製品 News

K-2018-06

単3 中性線欠相保護付ブレーカ 圧着端子の変更

225AF～400AF 単3 中性線欠相保護付ブレーカの欠相検出用リード線に使用している圧着端子をM6用からM4用に変更します。

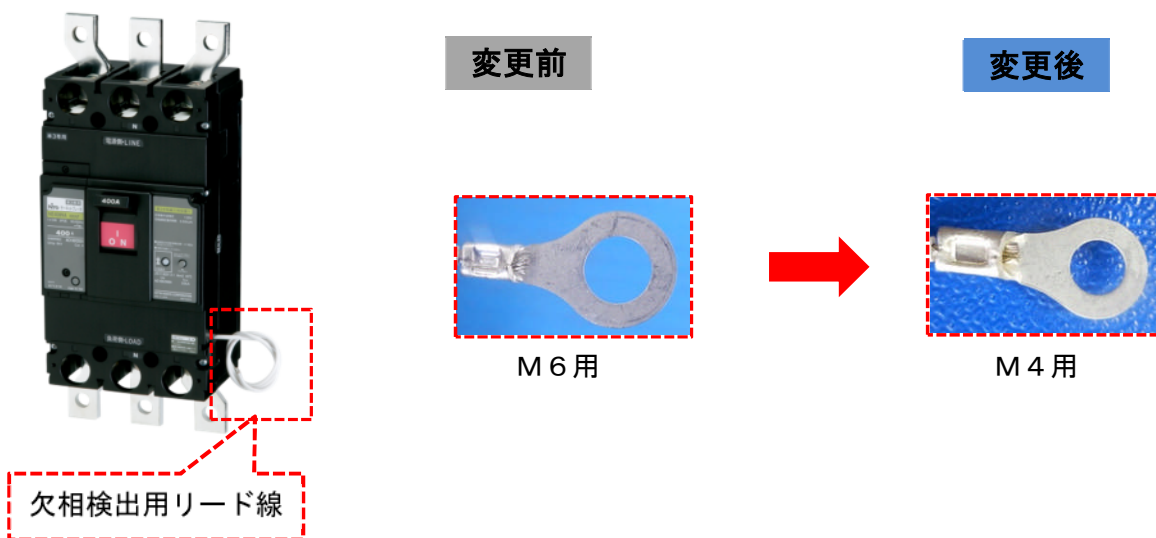
機種	リード線サイズ	変更前	変更後
NE228NA (-GT), 258NA (-GT) GE228NA, 258NA, 223NA	0.5 mm ²	圧着端子 : R1. 25-6	圧着端子 : R1. 25-4
NE408NA (-GT) GE408NA, 403NA	2 mm ²	圧着端子 : R2-6	圧着端子 : R2-4

■接続する銅バーの中性線欠相保護用穴径をご確認の上、圧着端子の交換をお願いいたします。
